ISSOIRE AVIATION

BULLETIN-SERVICE I.A. N° 03

OBJET : Inspection et remplacement éventuel de la bielle d'attaque de la gouverne de profondeur sur les planeurs MASSMER WA 26 et WA 28 de tous types et tous numéros.

Fig. 1 Bielle munie d'un embout
HOTELLIER qui présente, vu de dessus
et lorsque l'on regarde vers l'avant du
planeur, un poussoir horizontal à gauche.

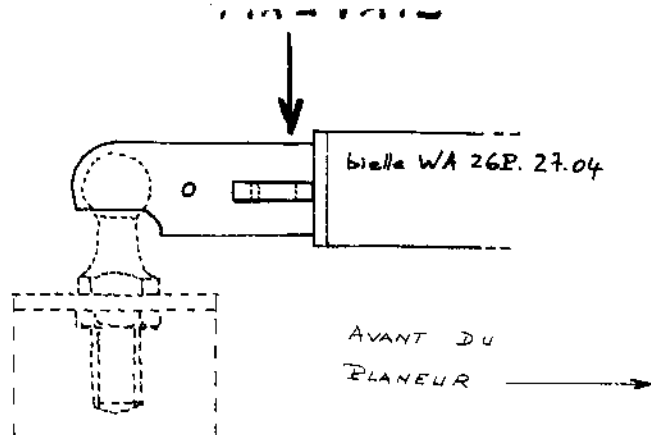
a/ Si la bielle est munie d'un embout du type 1, aucune intervention n'est nécessaire, remonter le carénage de dérive et porter mention de l'inspection sur le livret du planeur.

Fig. 2 Bielle munie d'un embout
HOTELLIER qui présente, dans les
mêmes conditions d'observation que
la fig. 1, un poussoir vertical.

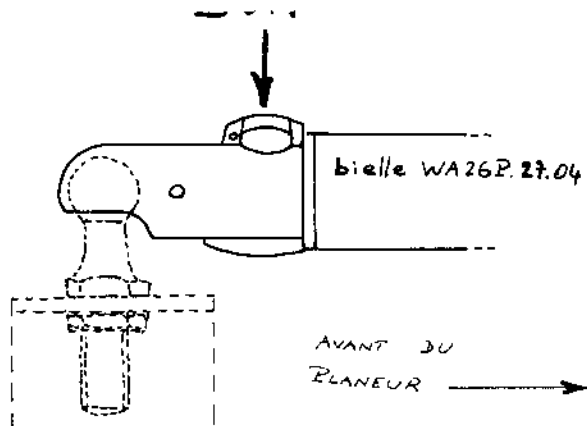
b/ Si la bielle est munie d'un embout du type 2, INTERDIRE TOUT VOL DU PLANEUR AVANT ECHANGE DE LA BIELLE par une autre, comportant un embout du type 1, à commander sous la référence WA 26 P.27.04. Après montage de la bielle neuve, vérifier et reprendre, éventuellement, les réglages de débattements de la gouverne de profondeur pour obtenir ceux mentionnés au tableau de la figure 3. Remonter, enfin, le carénage de dérive et porter mention de l'intervention avec date et signature, sur le livret du planeur.
